## Conception améliorée du compresseur: 6512634

- Toyota Corolla/Matrix 2009–2012
- Scion xB 2008–2015
- Pontiac Vibe 2003–2010

6512634

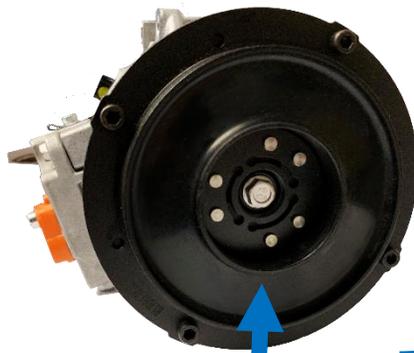
Il y a quelques différences principales à noter dans le compresseur de gpd 6512634 par rapport à la conception originale d'équipement. Le compresseur gpd 6512634 a été conçu pour être un remplacement plus durable que le style d'équipement d'origine.

La surface d'embrayage est plus grande que le style accueillir un roulement d'embrayage plus grand et bobine d'embrayage plus forte.

Amortisseur en caoutchouc à l'avant l'embrayage réduit le bruit.

Le compresseur gpd 6512634 également un assemblage d'arbre amélioré et plus durable et la conception de soupape de contrôle.
